準備書面(61) ～敷地内活断層～

平成26年（行ウ）第152号 大間原子力発電所建設差止等請求事件

藤本 光一郎（東京学芸大学名誉教授）

図6.2.7 変状有りと認定できる箇所(Ts-9トレンチ東側法面)の法面スケッチ及び法面写真

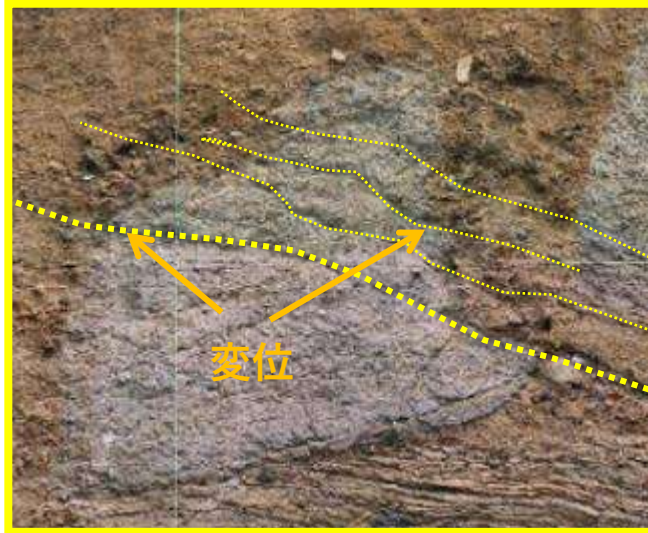
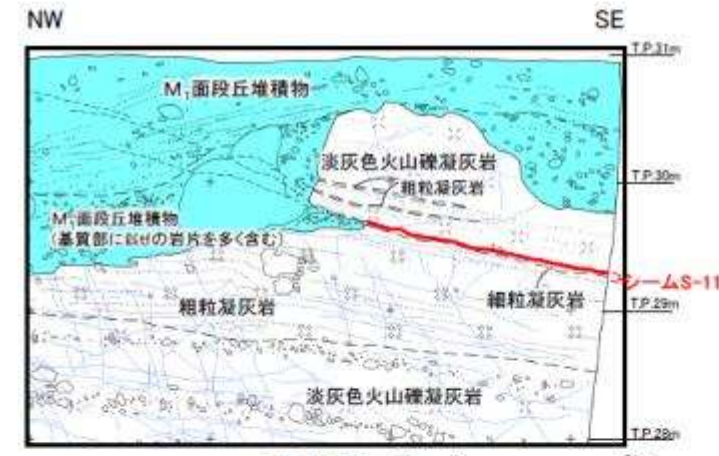
右の写真の四角枠の崩落したブロックの拡大図
黄色い破線はS-11から連続、あるいは派生した不連続面
不連続面は、M1面段丘堆積物中へ続き、ブロックと段丘堆積物の層理面に変位をもたらしている。オーバーハングする部分を作ったイベントの後に、ブロックが崩落し、さらにそこに変位を与える2回目のイベントがあったと考えられる。
